改善箇所説明図

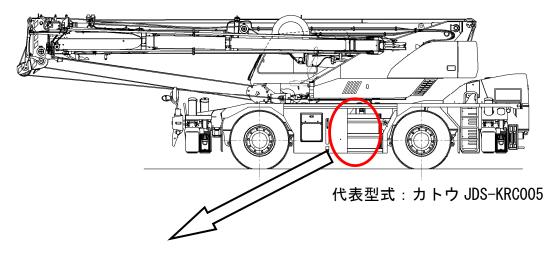
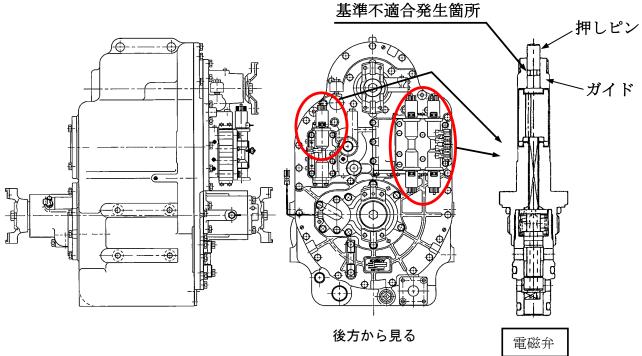
基準不適合発生箇所

トランスミッションのシフト切替用電磁弁の押しピン用ガイド穴に加工不良のものがある。その為、寒冷時におけるエンジン始動後、一旦前進操作をした後、シフトレバーを後進又はニュートラルに切り替えた場合、シフト切換用電磁弁が戻り不良を起こして前進状態となるおそれがある。

走行距離を確認し9000km未満の場合、良品の電磁弁と交換する。

識別:作業完了車には、電磁弁のコイルに白色マーキングを実施する。
